Dato: 3.12.14
Dokumentnr: 110753n1_Rev A
Prosjekt: 110667
Utarbeidet av: Sivert S Johansen
Kontrollert av: Erik Skredsvig

Re, Ramnes kvikkleiresone 1181 Uavhengig kontroll av kartlagt sone

Fig 1. viser utsnitt av kart 20120862-03 fra NGI med reviderte kvikkleiresoner i området for eksisterende sone 1181 i Ramnes sentrum.

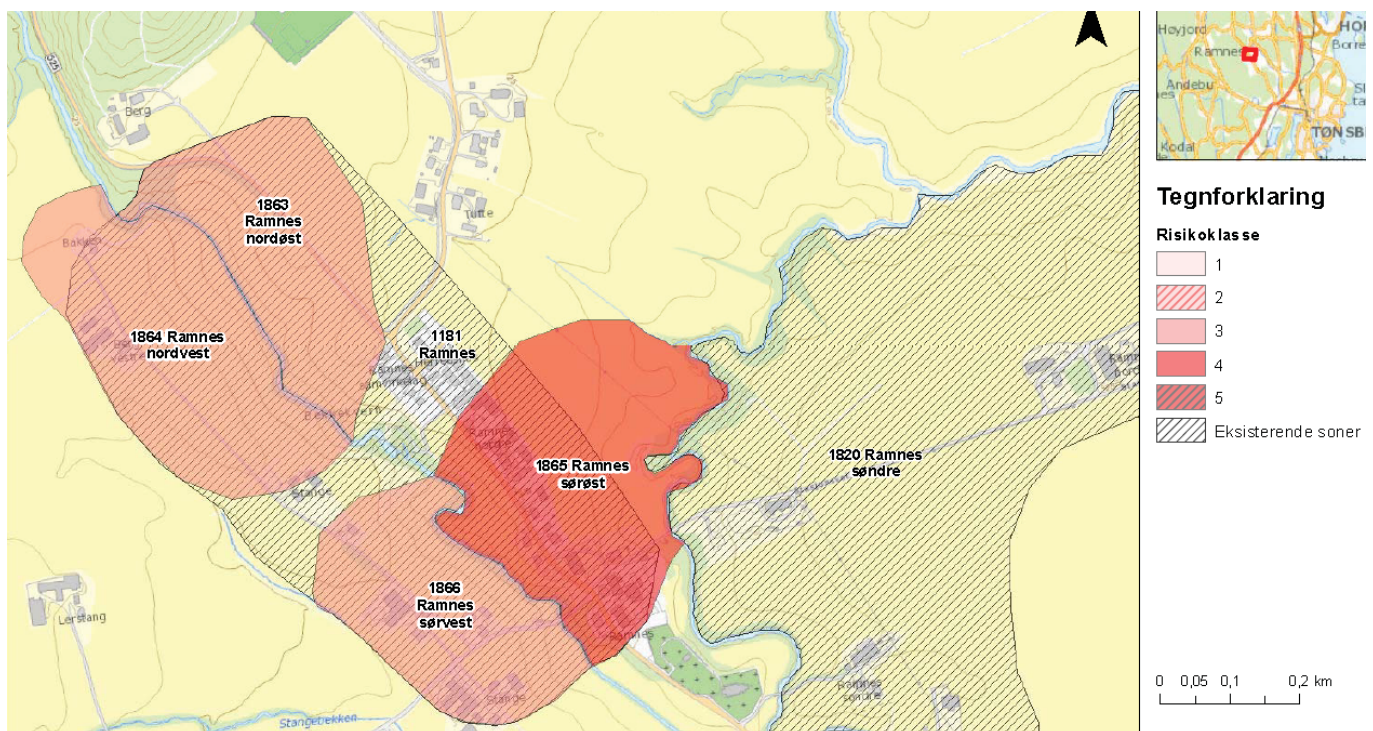
Nr.	Emne: Grunnundersøkelser og soner	Referanse	Åpen/lukket
3	Omfang og kvaliteten av grunnundersøkelser er i hovedtrekk tilfredsstillende på dette stadiet av kartleggingen.	[1], [2]	L
4	Tidligere sone 1181 langs Ramneselva er nå foreslått oppdelt i 4 nye soner. 1863 til 1866. Ramneselva som en slags «senter linje» i sonen med utbredelse ca. 230 til hver side av elva. Dette samsvarer med ref. [5] som sier at en eventuell utbredelse, $L/H=15$, hvor H er høyden i platåterreng med elvebunn som nedre punkt, og L er distansen fra skråningsfot. <i>Vurdering: Sonens utbredelse fra elven er i samsvar med ref. [5]. Det fremgår ikke direkte hvorfor sone 1864 er avsluttet mot nord og heller ikke sone 1866 mot sør. Regner imidlertid dette er pga. topografiske forhold. Kommentaren er av mindre betydning for helhetsvurderingen.</i>	[1], [4], [5]	L
5	Kvikkleiresonene er vist i plantegningene. <i>Vurdering: ok</i>	[1]	L
